生産終了商品のお知らせ

生産終了商品

モバイルロボット

推奨代替商品

■生産終了商品と推奨代替商品

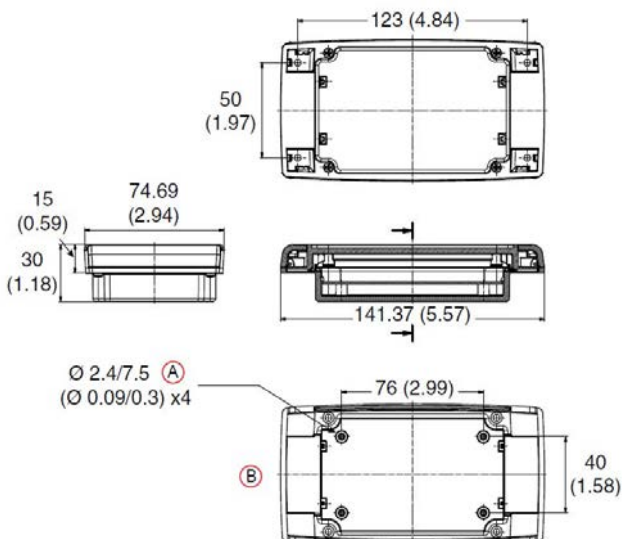
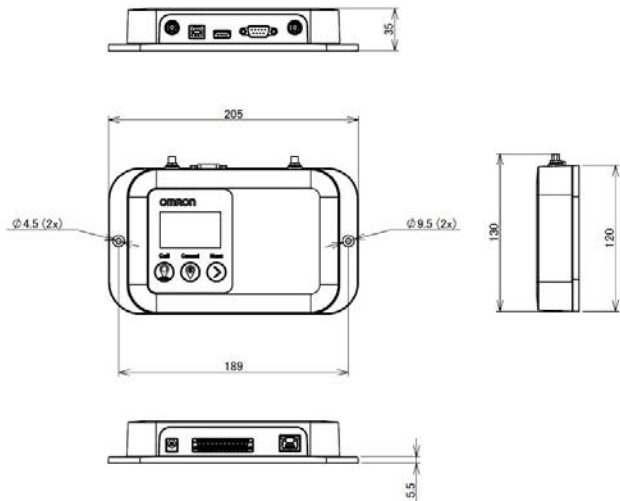
推奨代替商品形式	本体の色	外形寸法	配線接続	取付寸法	定格性能	動作特性	操作方法
23419-802	×	×	×	×	○	◎	○
23419-812	—	—	—	—	—	—	—

■端子配置／配線接続

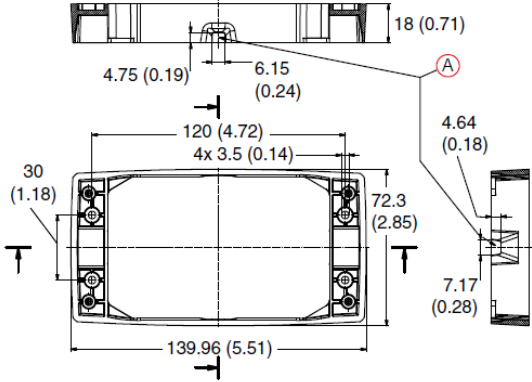
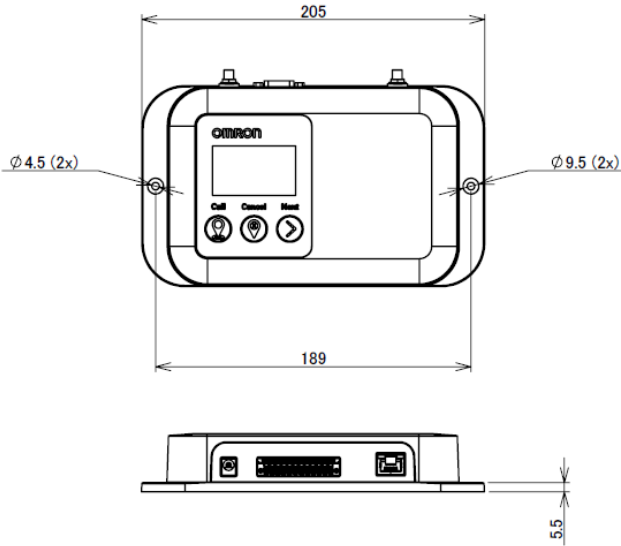
生産終了商品 13029-802	推奨代替商品 23419-802
【電源】 DC12V電源を接続します。(丸囲み部分) 【デジタル入出力】 外部入力2点、外部出力2点。 【アンテナ】 製品前面のRP-SMAポートに接続します。 【イーサネット】 製品背面のEthernetポート(RJ45)に接続します。  	【電源】 DC12-24V電源(バレルジャック)を接続します。(場所1) 【デジタル入出力】 外部入力6点、外部出力6点。(場所2) 【アンテナ】 ボックス外側のRP-SMAポートに接続します。(場所4,5) 【イーサネット】 Ethernetポート(RJ45)に接続します。(場所3) ※新製品は設定用ディップスイッチを搭載していません。設定はすべてソフトウェアで行います。
